Keuringsverslag van een elektrische laagspanning- en zeer lage spanningsinstallatie

NIET CONFORM

Straatnaam Zwaluwenlaan
Huisnummer 17
Busnummer 71
Postcode 8300
Gemeente KNOKKE-HEIST
Land België

Afbeelding schakel- en verdeelbord:

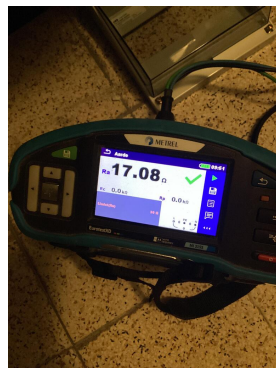
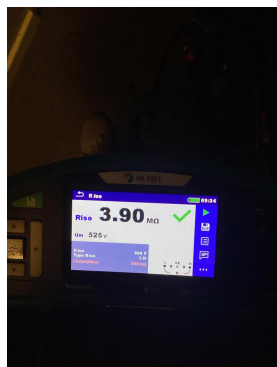
I5.02 De aanduiding van de stroomkringen en/of apparatuur, aansluitklemmen, enz dient aangebracht of vervolledigd te worden. (Boek 1 Onderafdeling 3.1.3.1. en 3.1.3.3.A. en 5.1.6.1) Op bord in tellerlokaal niet duidelijk om welke zekeringskast het gaat.

I5.13 De nominale spanning dient duidelijk vermeld te worden op een oordeelkundig gekozen plaats. (Boek 1 Onderafdeling 3.1.3.3.)
